1.1 CONCEPTO TÉCNICO No.	CT-7350
1.2 ÁREA:	Análisis y Mitigación de Riesgos
1.3 COORDINACIÓN:	Estudios y Conceptos Técnicos
1.4 REFERENCIA CRUZADA RADICADO FOPAE:	2014ER1743
1.5 RESPUESTA OFICIAL No.	RO-69196

2.1 SOLICITANTE:	Curaduría Urbana No. 3
2.2 PROYECTO:	Carrera 11A No. 90A-14 Sur
2.3 LOCALIDAD:	5. Usme
2.4 UPZ:	58. Comuneros
2.5 BARRIO O SECTOR CATASTRAL:	Chuniza
2.6 DIRECCIÓN:	Carrera 11A No. 90A-14 Sur (**)
2.7 CHIP:	AAA0025WCHK(**)
2.8 MANZANA CATASTRAL:	14
2.9 PREDIO CATASTRAL:	7
2.10 ÁREA (Ha):	0,0072 (*)
2.11 FECHA DE VISITA: FECHA DE EMISIÓN:	Marzo 4 de 2014 Junio 10 de 2014

Fotografía No. 1. Vía en afirmado correspondiente a la Carrera 11A Este, sobre la cual se ubica el predio objeto del concepto técnico.

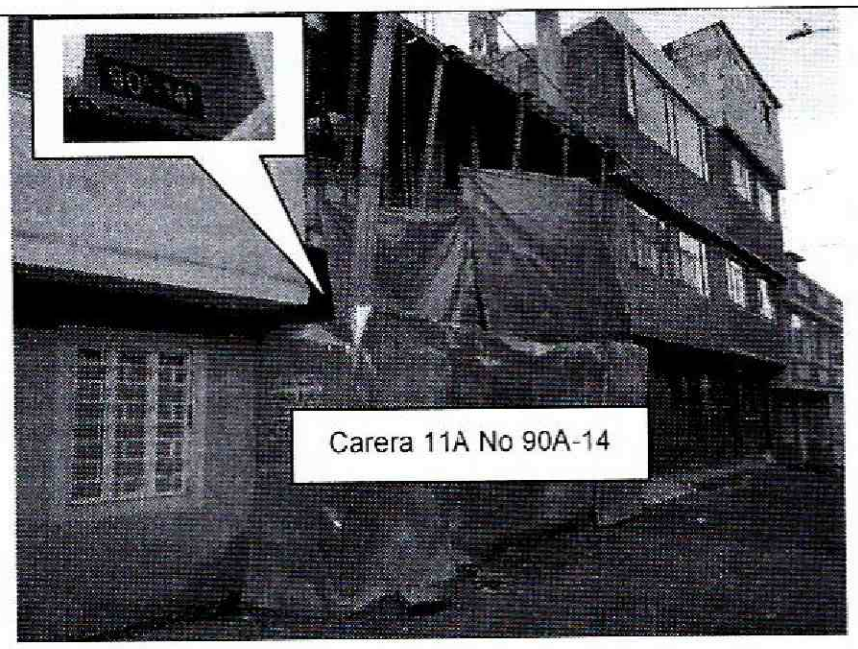
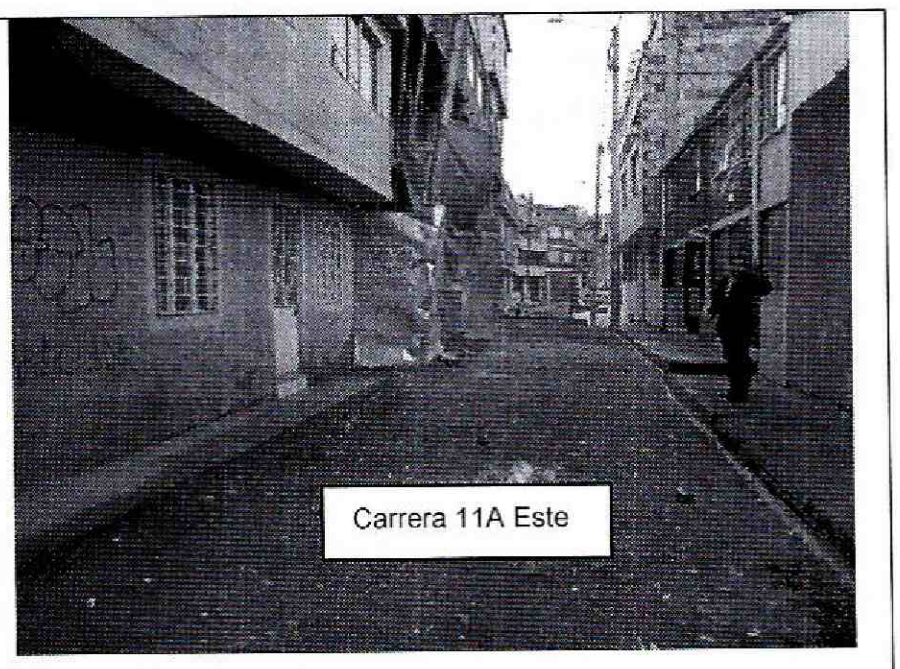
En el predio no se observaron evidencias de afectación por procesos de remoción en masa de carácter local, ni de carácter general porque la zona es completamente plana en entorno al predio (Fotografías 1 y 2).
